LK 2-80 from Ser.No 209600
 until Jun. 93
 PCB 020L04 26/1/90
 voltage amplifier

LK2-80, Serial-No 202381 ("LK") für Bass-Mittelton, Modifikationen:

LK2-80, Serial-No 209721 ("LK2") für Hochton, Modifikationen:

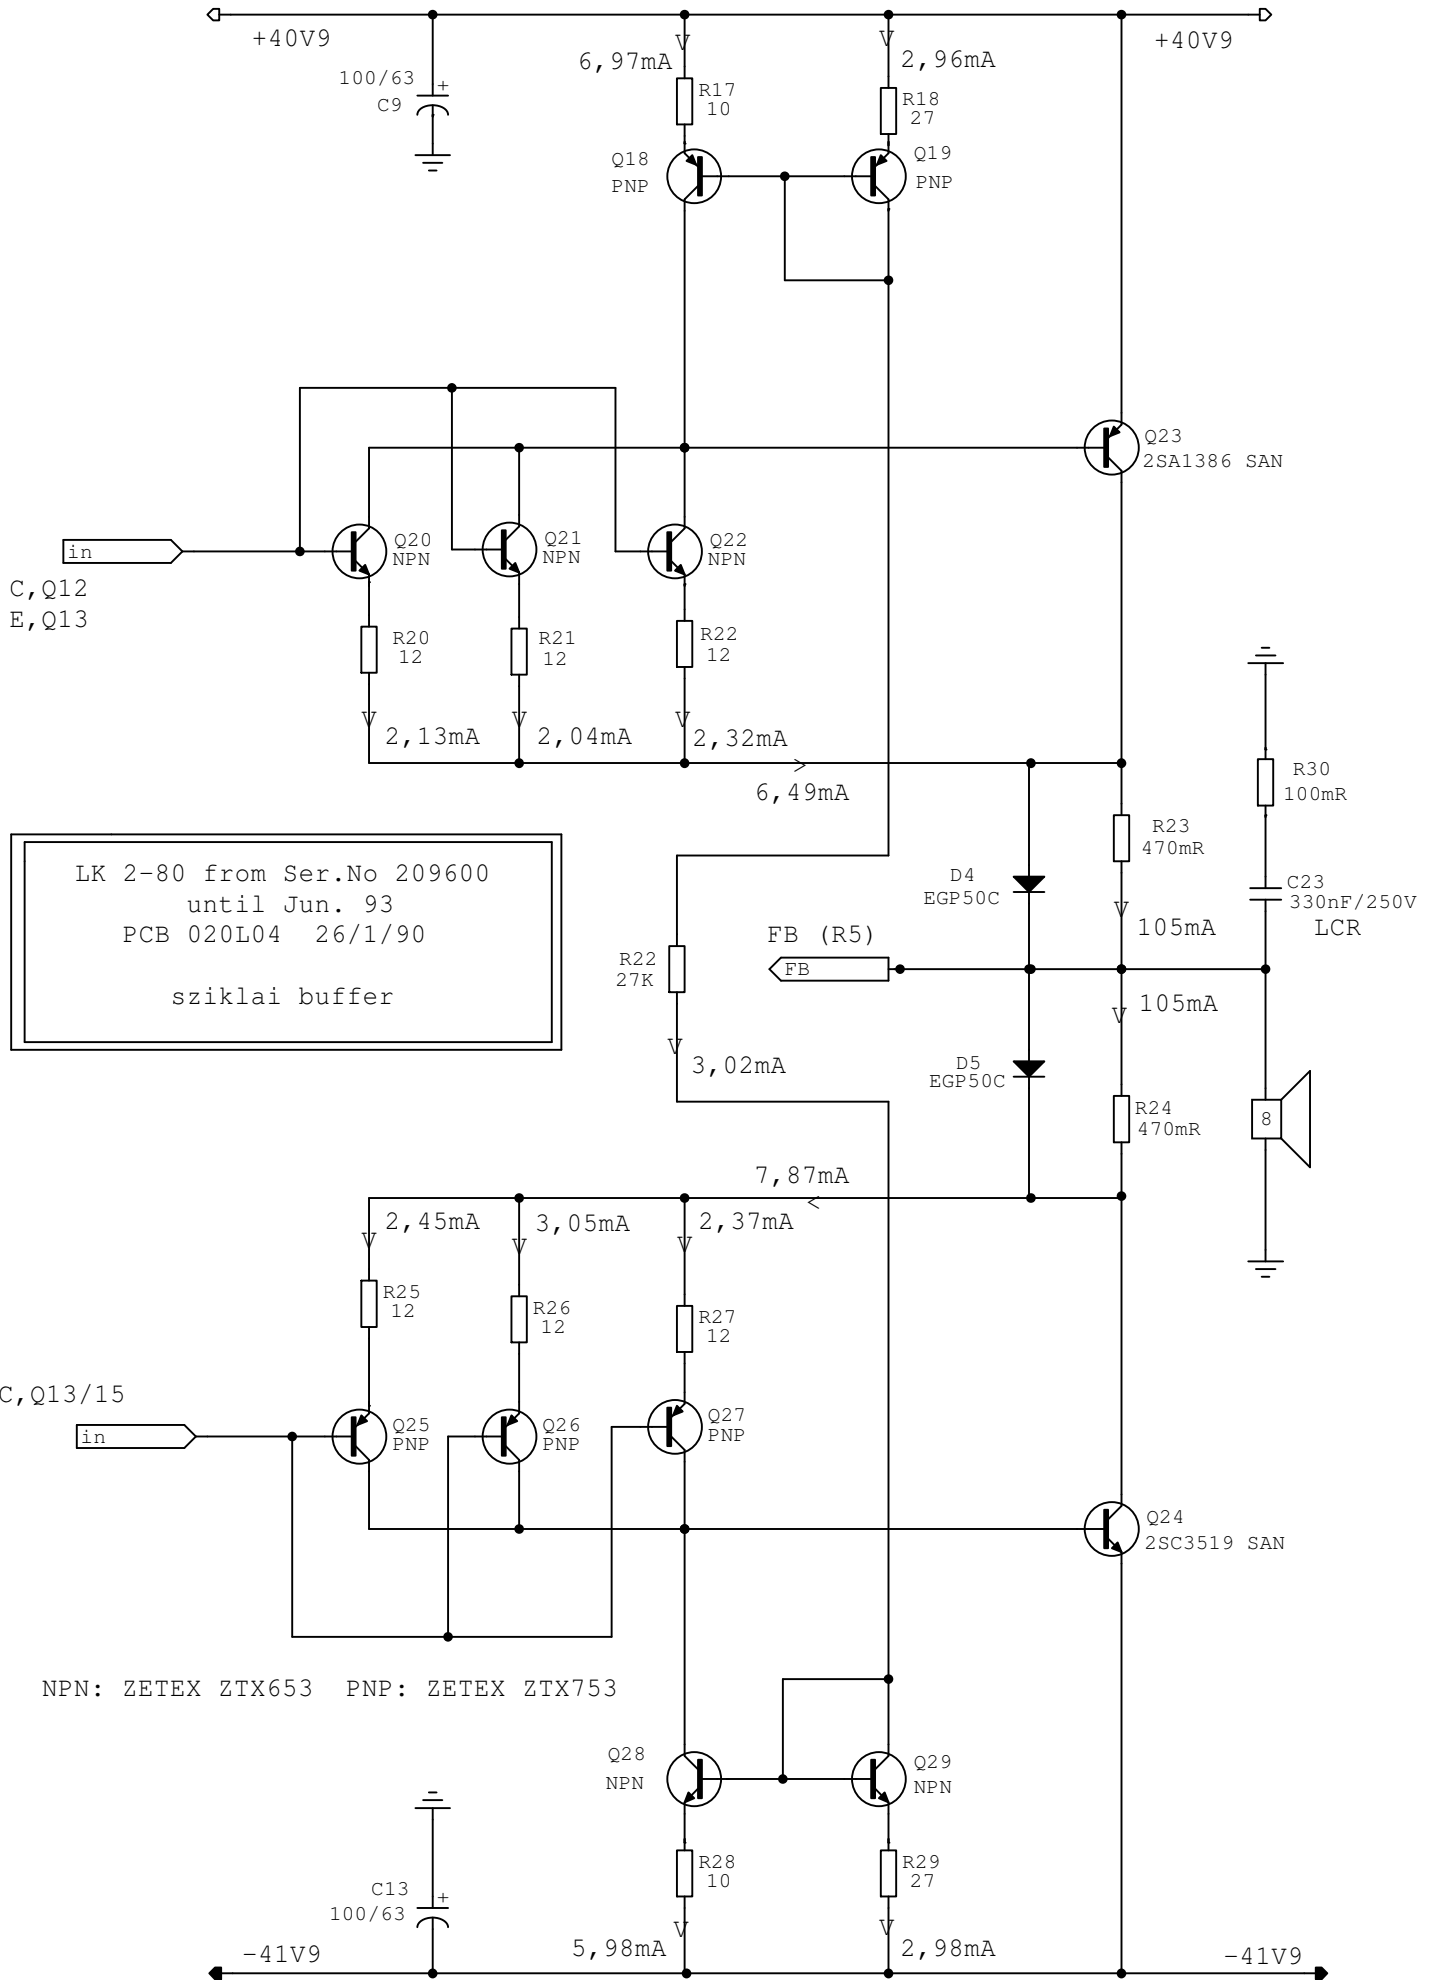
- 2) C2 und C8 (Tantal-Elkos 100uF und 22uF parallel als DC-Blocker) ersetzt durch 10uF/63V Folientyp (für bessere Hochtonwiedergabe)
 - 3) Jeweils ein Bypass-Kondensator von 0,22uF (WIMA MKS) über C-E-Strecke von Q7 (Ube-Stromquelle) sowie parallel zu C8 und C7 (Siebung Uref) gelegt

Power supply,
voltage regulator

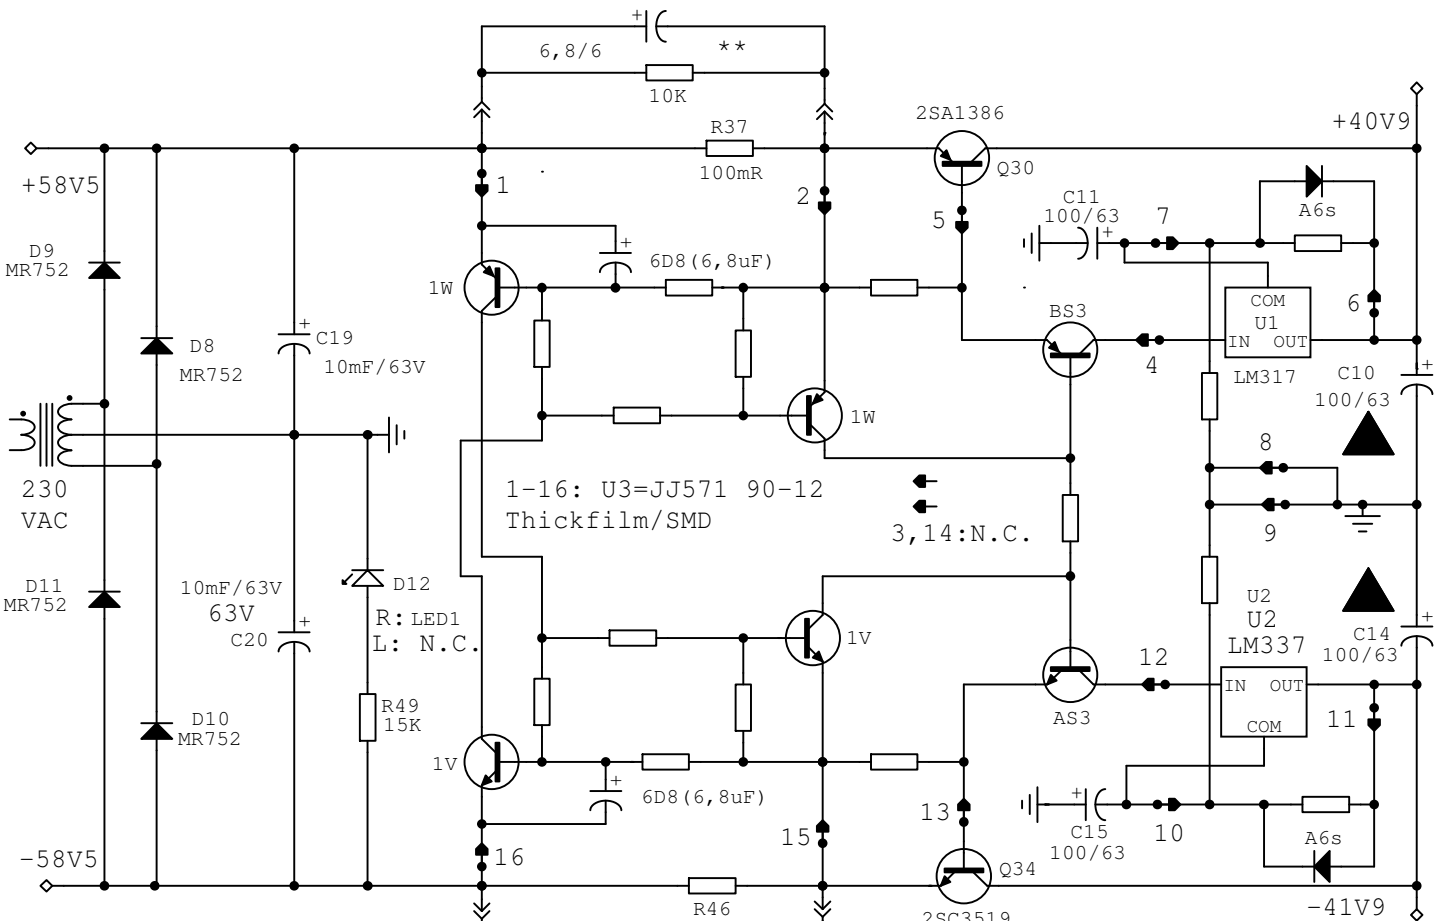
- =====
- 1) C9 und C13 (Siebung nach Spannungsregelung) von 100uF/63V auf 470uF/63V erhöht und Siebwiderstand von 10 Ohm vorgeschaltet. Dazu diverse Leiterbahnen aufgetrennt und neue Leiterbahnführung mit Schalt draht hergestellt
 - 2) C2 und C8 (Tantal-Elkos 100uF und 22uF parallel als DC-Blocker) ersetzt durch 100uF/63V und 0,22uF (WIMA MKS) parallel
 - 3) Jeweils ein Bypass-Kondensator von 0,22uF (WIMA MKS) über C-E-Strecke von Q7 (Ube-Stromquelle) sowie parallel zu C8 und C7 (Siebung Uref) gelegt

- =====
- 1) C9 und C13 (Siebung nach Spannungsregelung) von 100uF/63V (Elko) auf 10uF/63V (Folienkondensator) reduziert für bessere Hochfrequenz-Störspannungsunterdrückung

- 4) C10/C14 (100 uF/63V, Siebung für Regelanschluß an den Reglern LM317/337) ersetzt durch gleichen Wert sowie parallel dazu Bypasskondensatoren von 0,22uF (WIMA MKS)
Diese Kondensatoren waren überlastet (Verdickung obere Fläche) sowie undicht (ausgelaufene Flüssigkeit beim zweiten Exemplar). Diese beiden hellblauen Exemplare habe ich in dem Beutel mit den orange-farbenen Tantal-Elkos gelegt. Ursache dafür war vermutlich ein Kurzschluß am Lautsprecher Ausgang (Spuren von einem Spannungsüberschlag zwischen dem Plus-Anschluß und dem Gehäuse am rechten Kanal)- mögliche Ursache für den sporadisch auftretenden Brumm-Effekt.

- 5) Leiterbahn-Massefläche rund um die Kühlkörper-Befestigungsschrauben abgeschliffen zur Vermeidung der unerwünschten Masseverbindung (weitere mögliche Ursache für das Brummen)

- 6) Lötzinn- und Flußmittelreste im Bereich der Vorspannungserzeugung für den Ruhestrom entfernt

Alle beschriebenen Stellen sind im Stromlaufplan mit einem Dreieck gekennzeichnet.
